616 020 0015/HD*

Rotule pour barre d'accouplement

Opel Astra J, Insignia

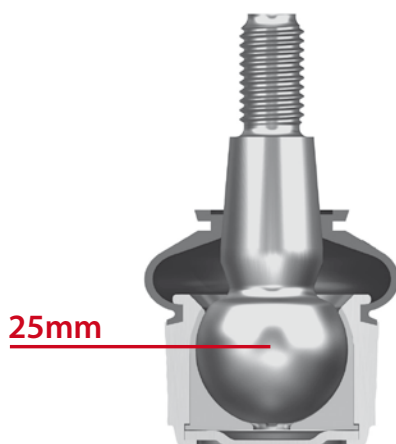
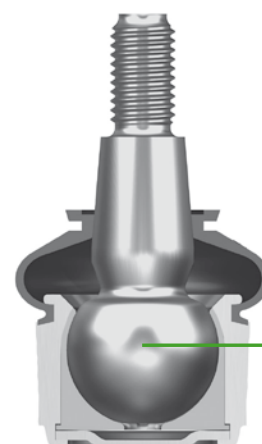
Charge élevée qui entraîne une forte pression de surface au niveau de la rotule pour barre d'accouplement (diamètre sphérique 25 mm)

Grincement et jeu dans la direction

Agrandissement du diamètre sphérique (27 mm) de la tête de barre d'accouplement

Durée de vie nettement allongée par la réduction de la pression de surface
